NOTE DE LECTURE CRITIQUE

DU RAPPORT ANDRA DE JANVIER 2025 :

« OBJECTIFS ET CRITERES DE LA REUSSITE DE LA PHASE INDUSTRIELLE PILOTE »

Bernard Laponche – Global Chance

Figure 2.2 : Schéma prévisionnel illustrant le déroulement général de la Phipil

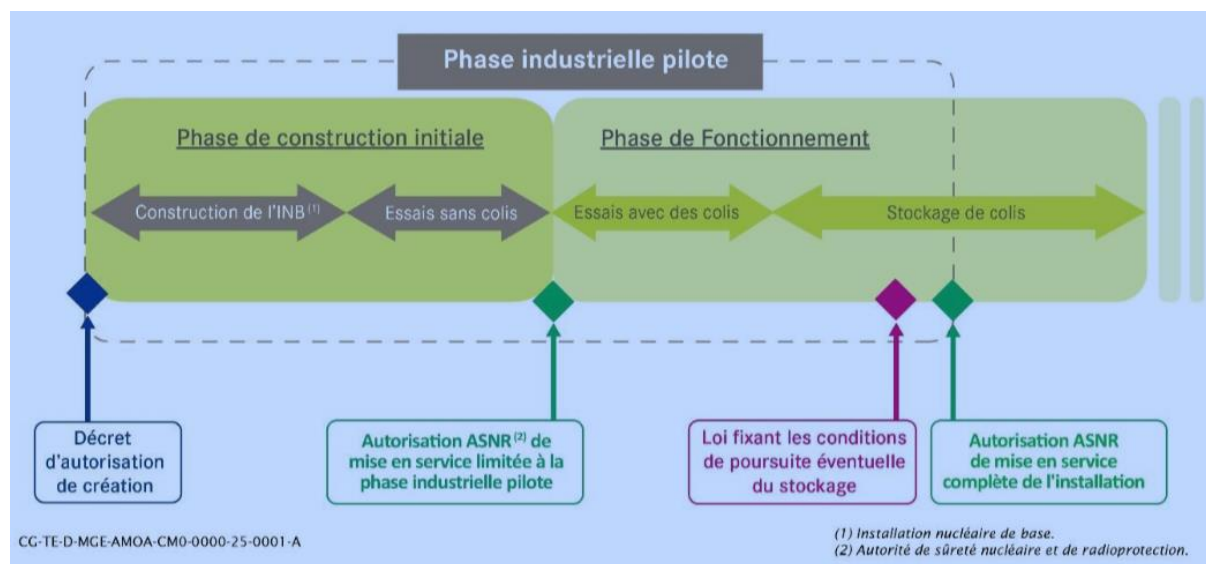
La phase de construction initiale, subdivisée en « Construction de l'INB Cigéo » et « Essais sans colis radioactifs » se terminerait par l'autorisation de mise en service par l'ASNR, limitée à la Phipil.

La phase de fonctionnement comprendrait des « Essais avec des colis radioactifs » et le « Stockage des déchets radioactifs », entamés avant la « Loi fixant les conditions de poursuite éventuelle du stockage, elle-même, en cas de réponse positive (considérée comme acquise par

l'Andra dans la figure 2.2), conduirait à l'autorisation par l'ASNR de la mise en service complète de l'installation.

Il n'est pas acceptable que le texte de l'Andra ne donne aucune information sur la durée qu'elle envisage pour la période de construction, les périodes d'essais et de stockage.

L'absence de jalons temporels implique de fait une Phipil à durée *a priori* illimitée, qui se poursuivra, coûte que coûte, jusqu'à ce que l'Andra « mène à bien » son projet.

En synthèse, les différentes étapes de la Phipil doivent avoir une durée définie et limitée, fixée à l'avance. La Phipil doit s'arrêter une fois le bilan de l'Andra effectué. Le fonctionnement doit être stoppé le temps de l'instruction de ce bilan, de l'élaboration de la loi et des prescriptions techniques de poursuite d'exploitation le cas échéant. Les colis stockés durant la Phipil doivent être intégralement retirés. Une nouvelle phase industrielle pilote devrait être mise en œuvre une fois ces prescriptions établies et appliquées, afin de les tester.

Figure 3-1 : Illustration des étapes de jalonnement pendant la Phipil de l'INB Cigéo : étapes communes à toute INB et étapes spécifiques à l'INB Cigéo.

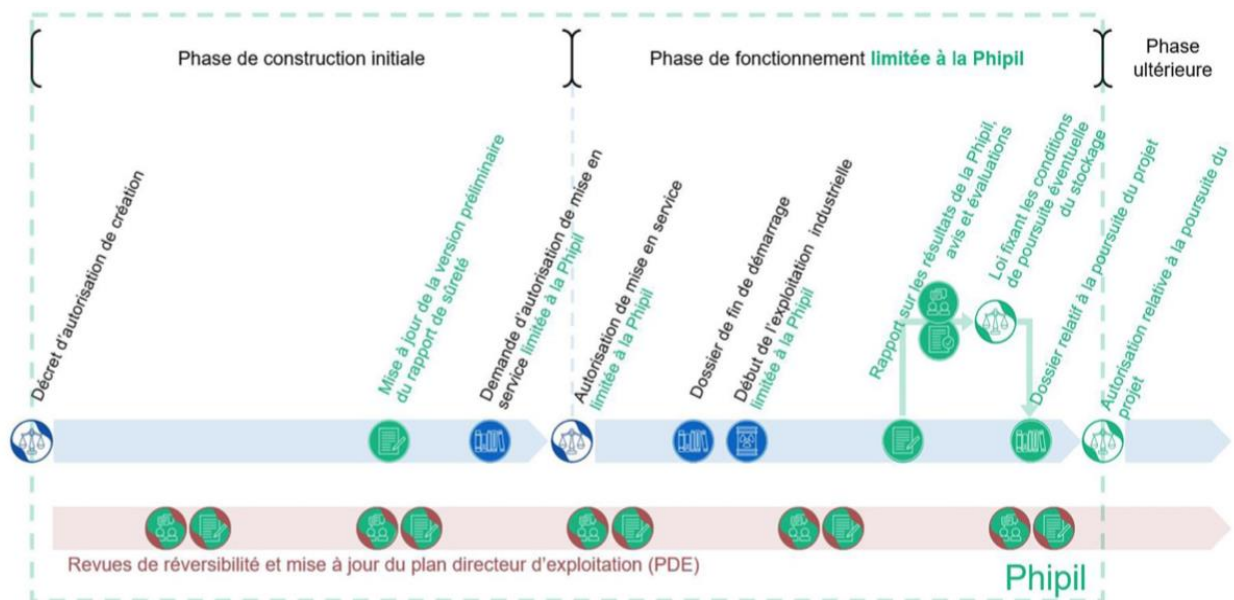
L'identification précise des travaux à réaliser pour conforter la démonstration de sûreté du projet Cigéo ne se fera qu'en fin de phase de construction initiale (selon la figure 3.1 de la page 20 présentant les étapes de jalonnement pendant la Phipil) et le programme de ces travaux sera précisé dans la révision du rapport préliminaire de sûreté qui doit être rendu avant que ne soit déposée la demande d'autorisation de mise en service limitée à la Phipil. **La définition de ce programme de travaux, leur réalisation et la vérification de la qualité d'exécution sont essentielles pour garantir la sûreté de fonctionnement de l'installation.** Le travail à mener sera très conséquent (du côté de l'exploitant et du côté de l'autorité de contrôle), d'autant plus si les choix initiaux retenus par l'Andra ne sont pas confortés.

Figure 4-4 : Enchaînement des essais

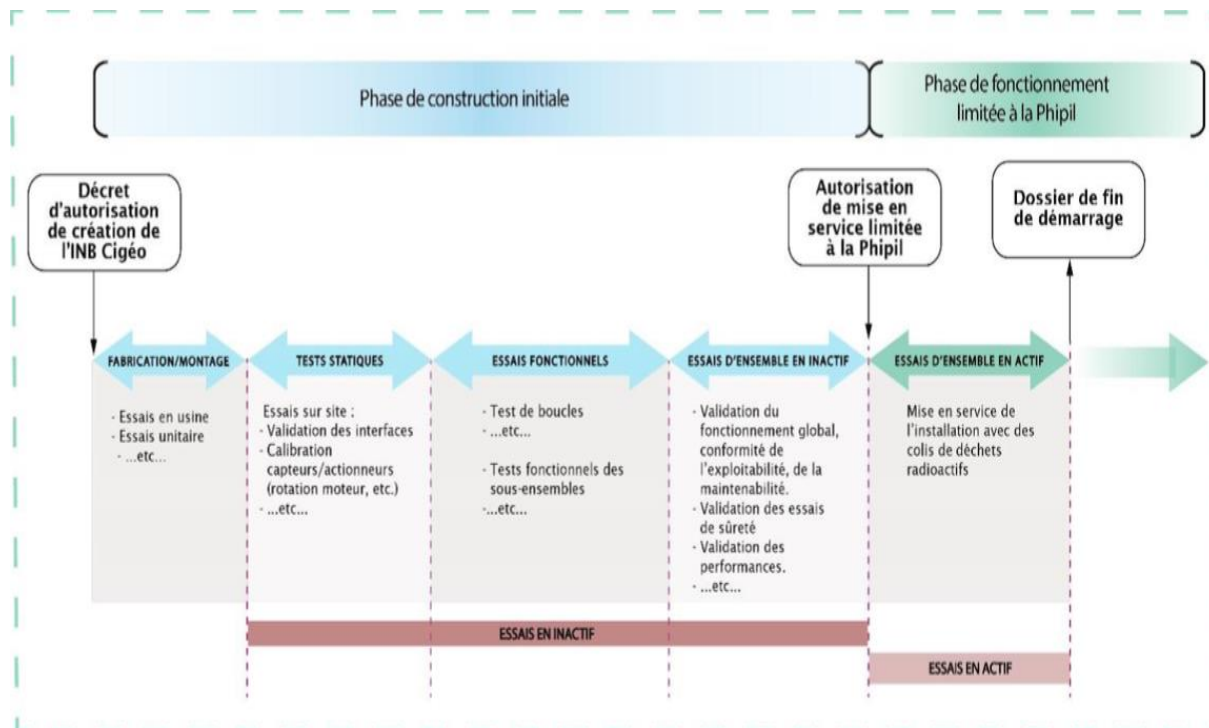
1. La figure 4-4 distingue bien la phase de construction initiale qui comprendrait l'ensemble des essais jusqu'aux essais d'ensemble en inactif dont la prise en compte des résultats devrait permettre l'établissement du dossier de demande de mise en service, celle-ci étant limitée à la Phipil. Il s'agit donc bien là de la phase de fonctionnement de la Phipil proprement dite et non de sa phase de construction.

2. Par simplification, la figure 4-4 ne mentionne comme séparation des phases que l'autorisation de mise en service. **En réalité, les différents essais et tests en inactif conduiraient progressivement à des corrections et modifications qui peuvent être importantes et conduiraient à l'établissement d'un dossier de mise en service soumis à l'ASNR, très probablement différent sur certains éléments importants pour la protection du process nucléaire (EIP).** L'autorisation de mise en service ne serait accordée qu'après instruction, elle-même accompagnée probablement de nouvelles exigences.

3. On note une fois de plus la formule favorite de l'Andra : « *Les résultats de ces essais permettront de conforter les choix retenus* » en fin de page 31. Pour un projet aussi nouveau et unique que Cigéo, il est au contraire probable que certains choix ne seraient pas retenus et que des modifications seraient nécessaires si l'installation devait être mise en service.
